Stuttgart 21 – Erörterung im Planfeststellungsabschnitt 1.3b

Stellungnahme der Stadt zum Betriebskonzept

Stuttgart 21 - Zweite Planänderung im Planfeststellungsabschnitt 1.3b

Stellungnahme der Stadt Leinfelden-Echterdingen im Planfeststellungsverfahren

Stuttgart 21: Betriebsszenarien im Abschnitt 1.3b

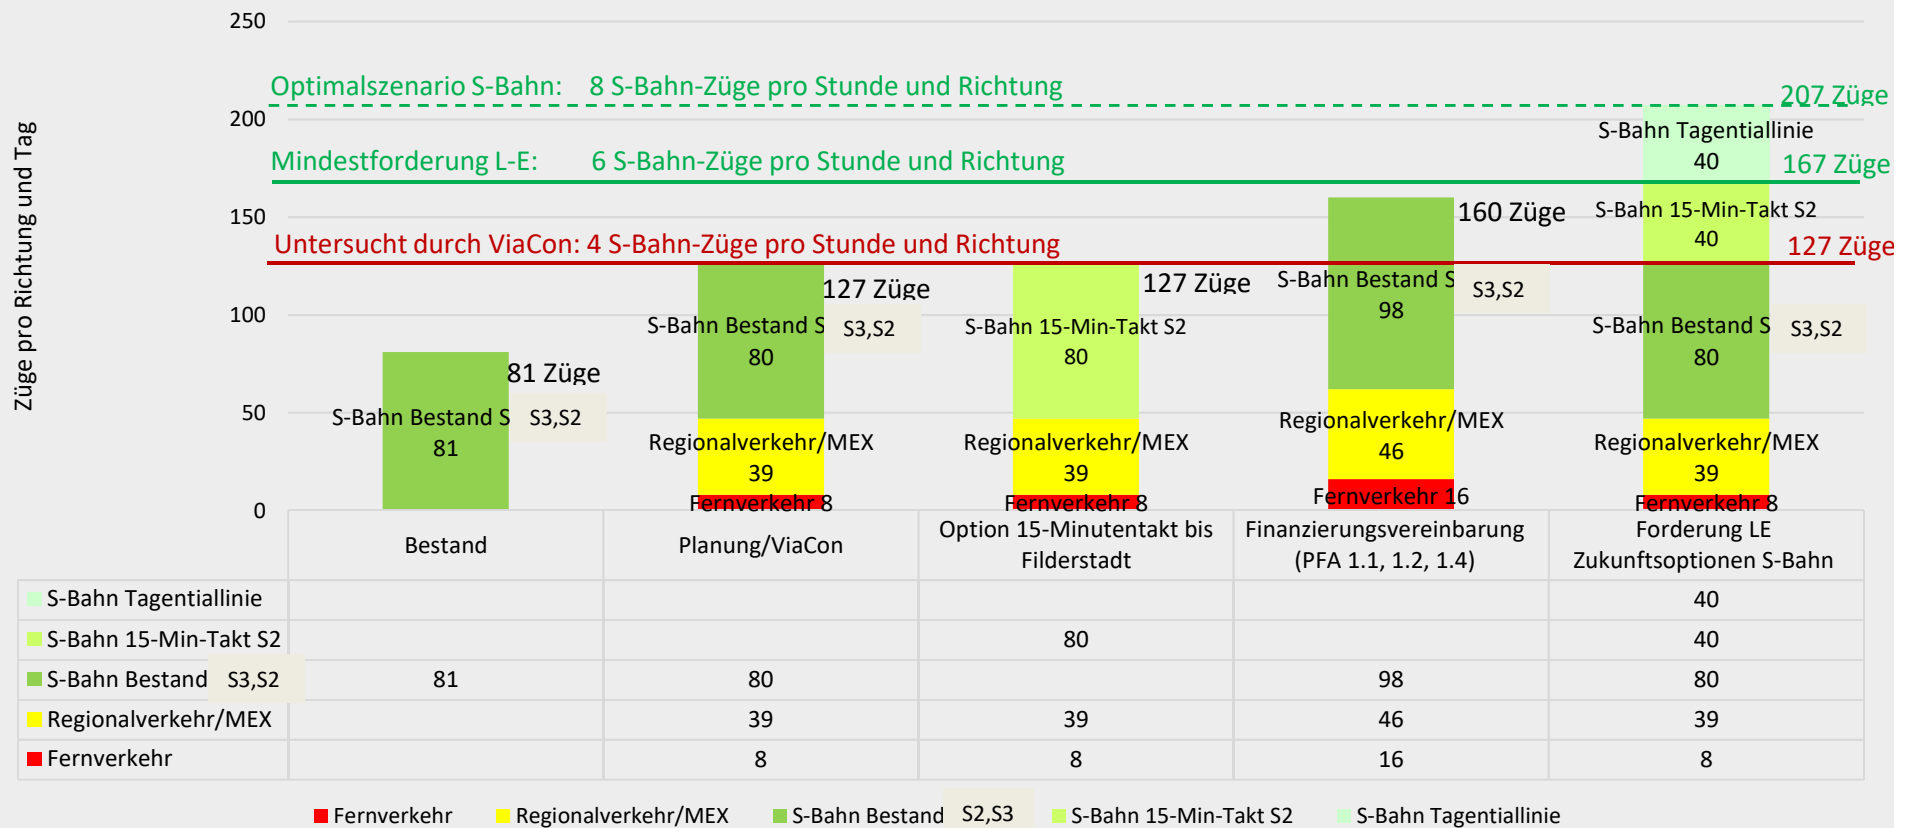
Bedarfsgrundlage ist überholt weil ohne Planungsreserve!

Bundesverkehrswegeplan (BVWP) 2030 berücksichtigt nicht Verdoppelung für Deutschlandtakt

Fazit: Einführung des Deutschlandtakts erfordert die Verdoppelung der Kapazitäten des BVWP!

Bedarfsgrundlage ist überholt weil ohne Planungsreserve!

Stuttgart 21: Betriebsszenarien im Abschnitt 1.3b

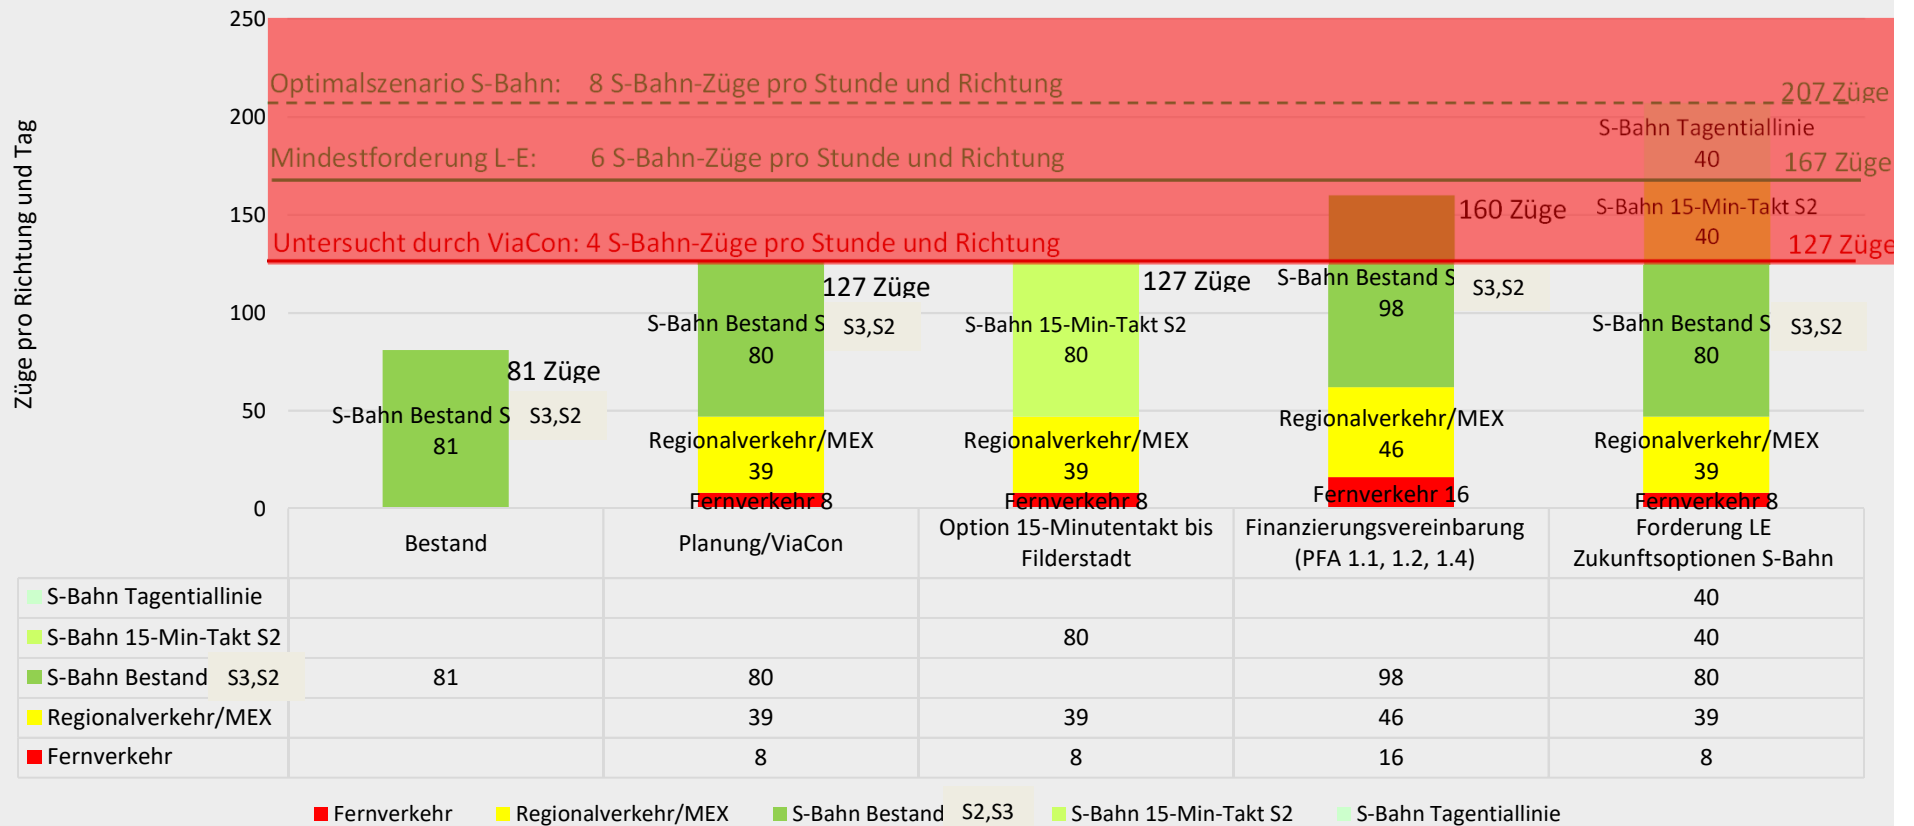
Bedarfsgrundlage ist überholt weil ohne Planungsreserve!

Bundesverkehrswegeplan lässt keinerlei Zukunftsperspektive für die S-Bahn

Ergebnisse EBWU PfA 1.3b (fix)

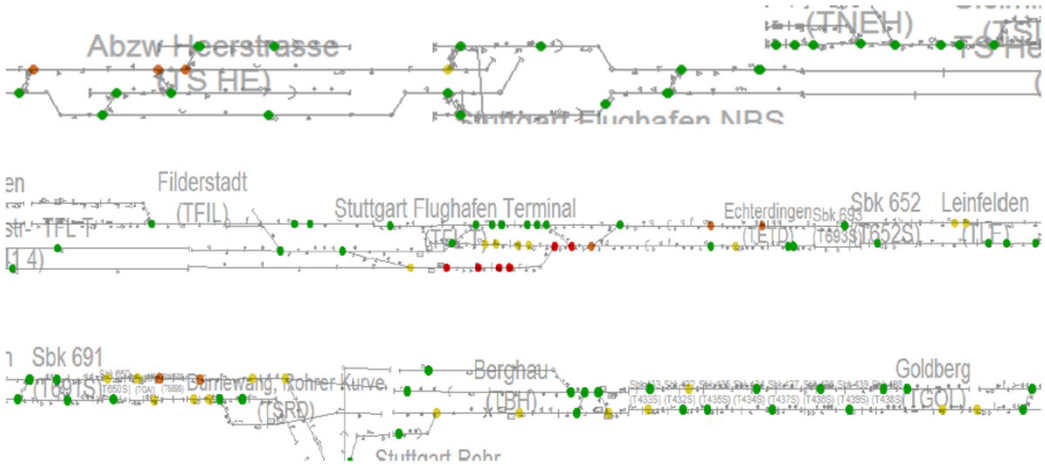
ViaCon: Betriebsqualität bereits bei Betriebsszenario/ fixe Gleisnutzung mangelhaft!

ViaCon:
Qualität mangelhaft!

RiL 405 gibt vor, dass der Schwellwert von einer Minute infrastrukturbezogener Behinderung pro Stunde nach Möglichkeit nicht überschritten werden soll.

Auf dem Gleis 3 in Stuttgart Terminal gibt es bei fixer Gleisnutzung in Fahrtrichtung Norden durchschnittlich 9,8 Minuten Behinderungszeit je Simulationslauf (> 1 min/h)
(Simulationslauf 4 Stunden: Verspätung 2,5 min/h)

S-Bahn-Station Terminal

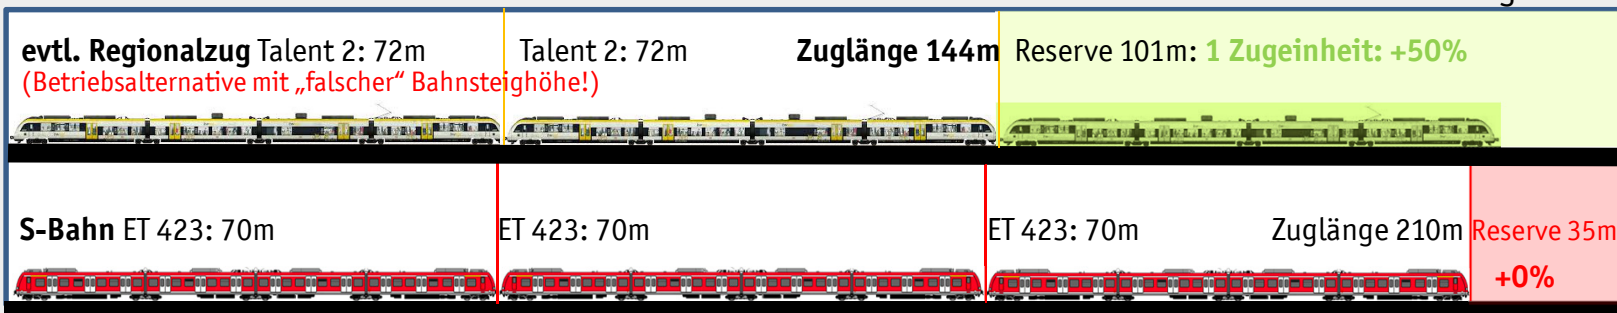
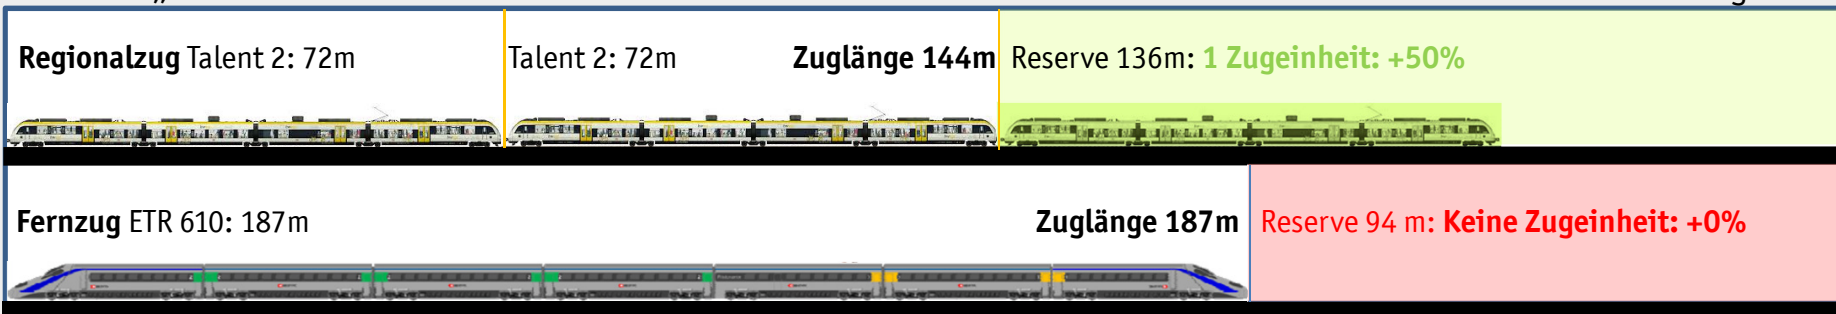
Antragsplanung auch ohne nennenswerte Reserven für Zugverlängerung

Sehr geringe Zusatzkapazitäten im Flughafenbahnhof während der Hauptverkehrszeit

Fazit: Zur Hauptverkehrszeit **nur für die Regionalzüge** eine **Zusatzkapazität von 50%** (= 1 Zugeinheit)
Keine Reserven für die S-Bahn!

Stuttgart 21: Betriebsszenarien im Abschnitt 1.3b

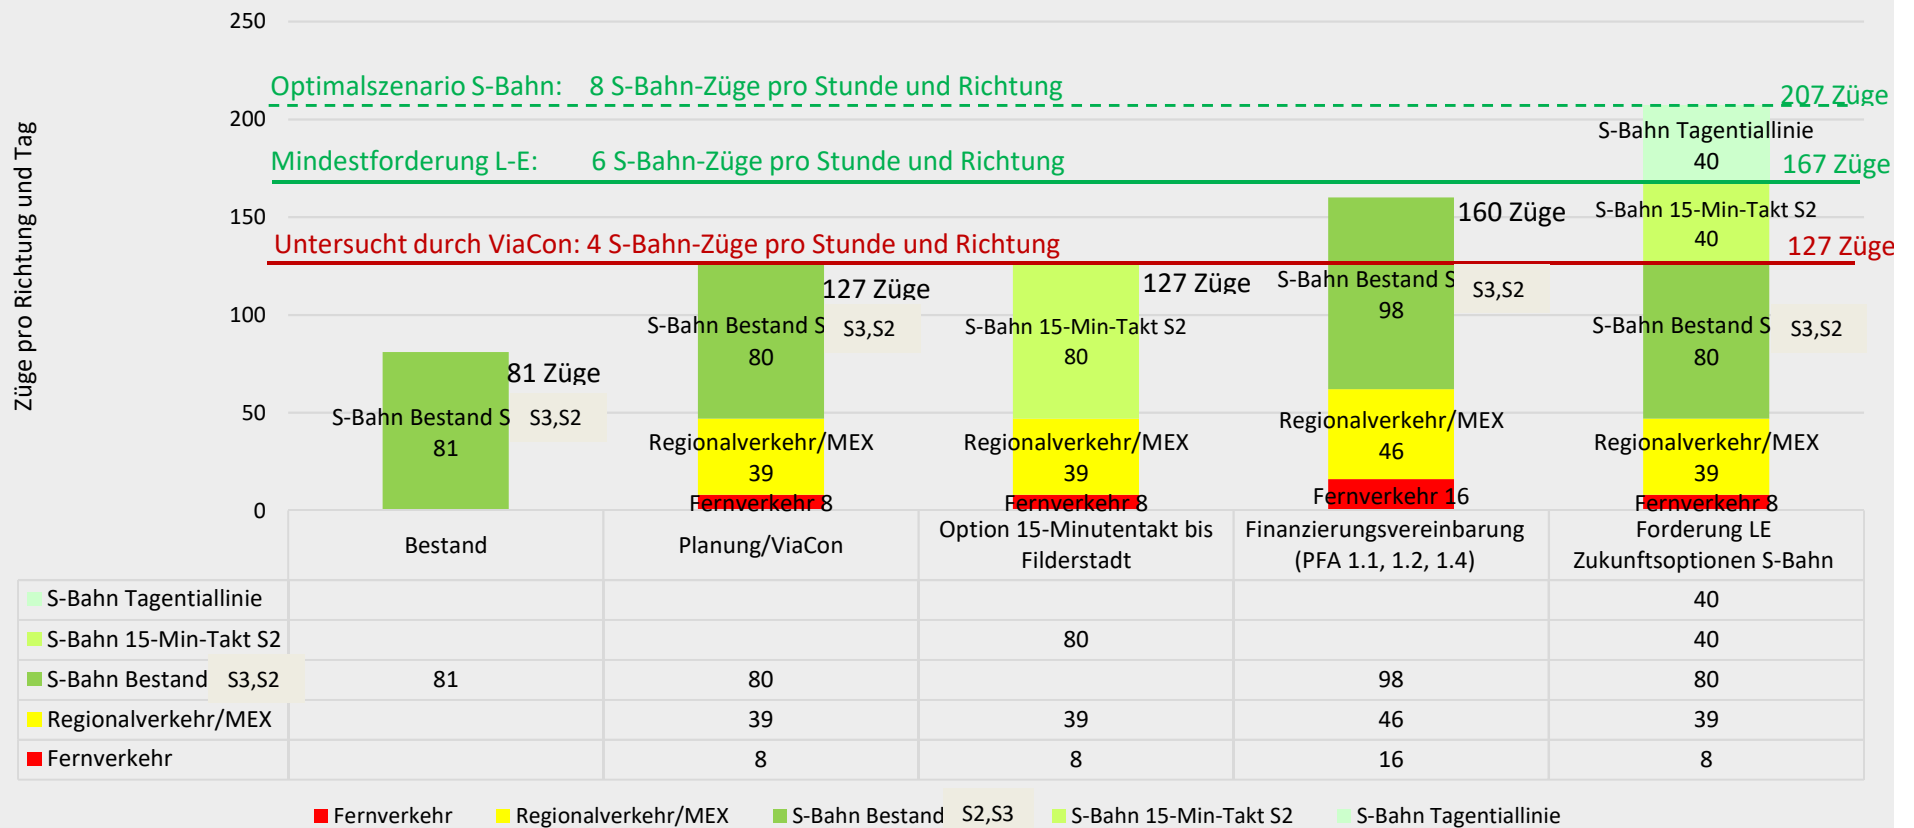
Untersuchtes Betriebsszenario ViaCon und zukünftiger Bedarf S-Bahn

Bedarfsgrundlage BVWP2030 reicht aus Sicht der Stadt nicht für zukunftsfähige S-Bahn

Ergebnisse EBWU PfA 1.3b (fix)

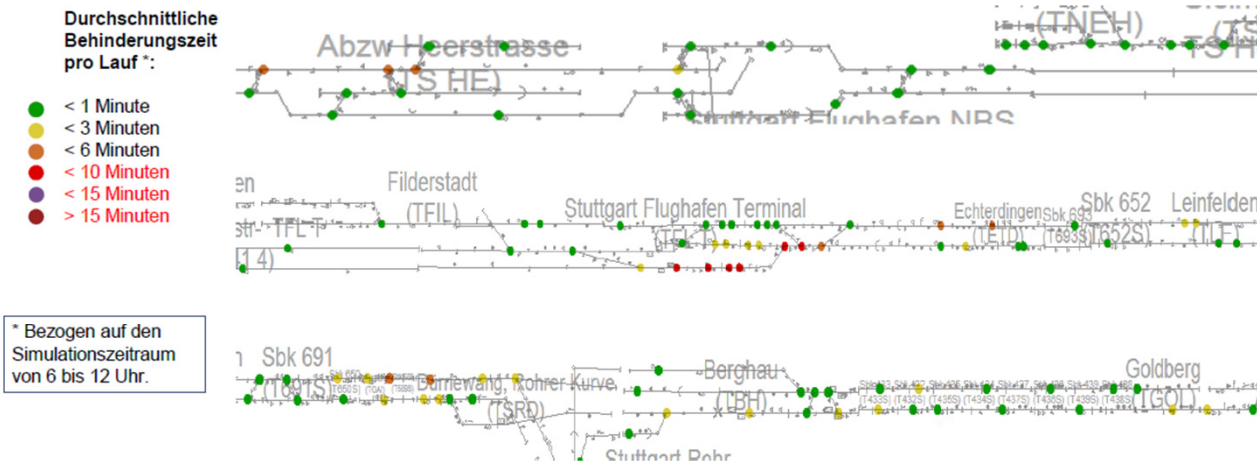
Zukunftsfähige Kapazität: A - durch Verdoppelung der Zugzahlen? Betriebsqualität bereits bei aktuellem Betriebsszenario/ fixe Gleisnutzung mangelhaft!

ViaCon:
Qualität mangelhaft!

RiL 405 gibt vor, dass der Schwellwert von einer Minute infrastrukturbezogener Behinderung pro Stunde nach Möglichkeit nicht überschritten werden soll.

Auf dem Gleis 3 in Stuttgart Terminal gibt es bei fixer Gleisnutzung in Fahrtrichtung Norden durchschnittlich 9,8 Minuten Behinderungszeit je Simulationslauf (> 1 min/h)
(Simulationslauf 4 Stunden: Verspätung 2,5 min/h)

Ergebnisse EBWU PfA 1.3b (flex)

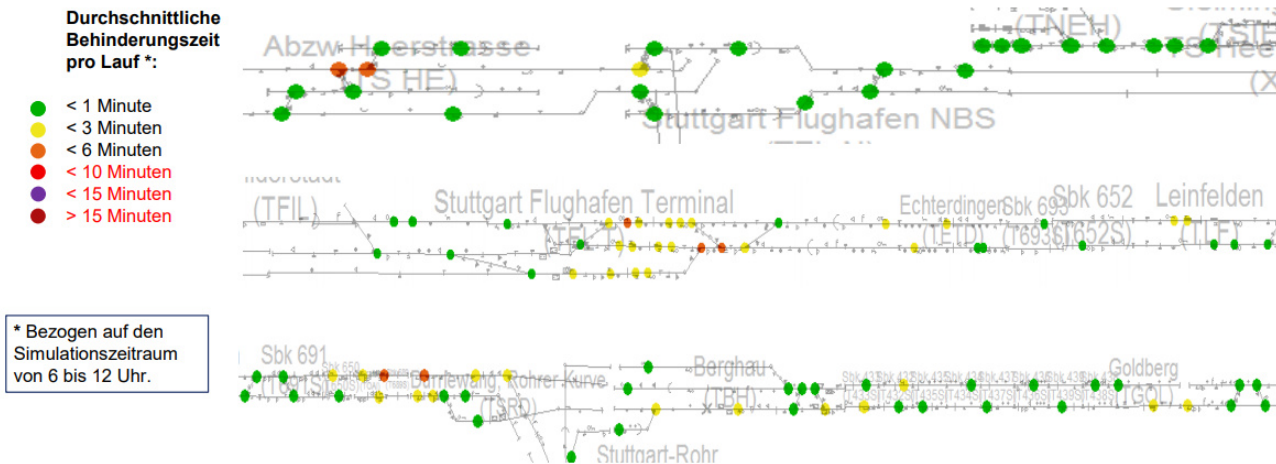
Zukunftsfähige Kapazität: A - durch Verdoppelung der Zugzahlen? Betriebsqualität auch bei regelwidrig flexiblem Betriebsszenario noch risikobehaftet!

Variante regelwidrig!

RiL 405 gibt vor, dass der Schwellwert von einer Minute infrastrukturbezogener Behinderung pro Stunde nach Möglichkeit nicht überschritten werden soll.

Bei flexibler Gleisnutzung reduziert sich die maximale durchschnittliche Behinderungszeit in Stuttgart Terminal auf 2,2 Minuten je Simulationslauf (< 1 min/h)

(Simulationslauf 4 Stunden: Verspätung 0,6 min/h)

S-Bahn-Station Terminal

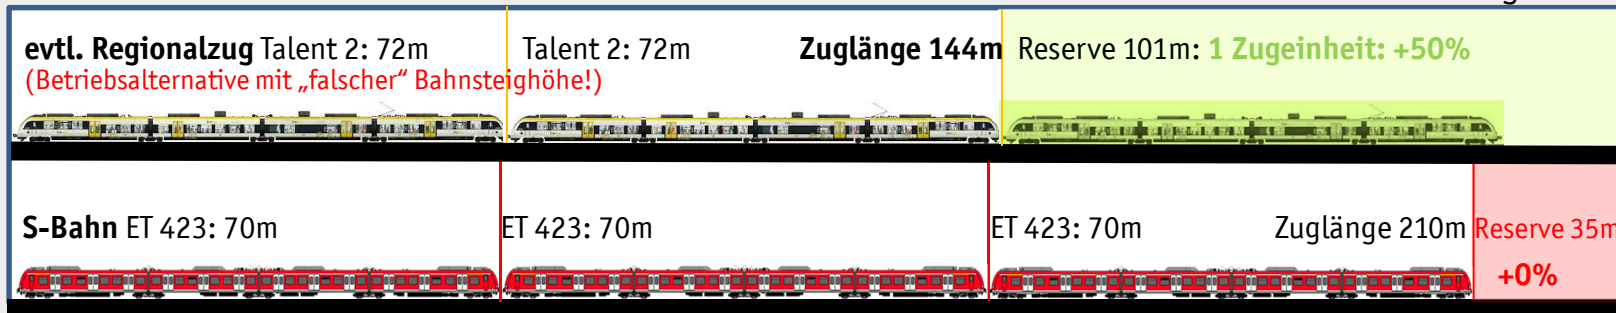
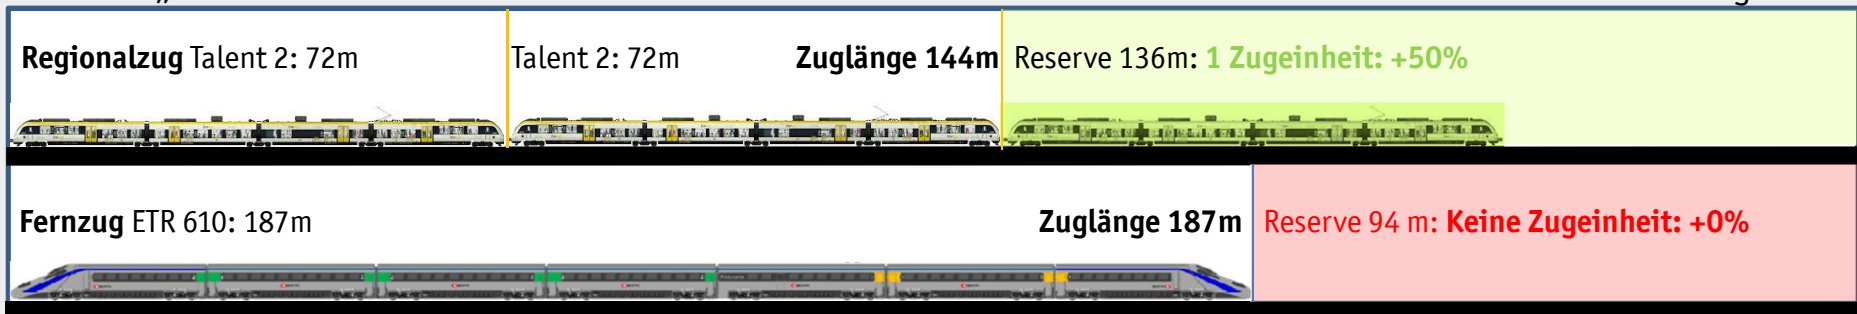
Zukunftsfähige Kapazitätsverdoppelung: B - durch Zugverlängerung?

Sehr geringe Zusatzkapazitäten im Flughafenbahnhof während Hauptverkehrszeit

Fazit: Zur Hauptverkehrszeit **nur für die Regionalzüge** eine **Zusatzkapazität von 50%** (= 1 Zugeinheit)
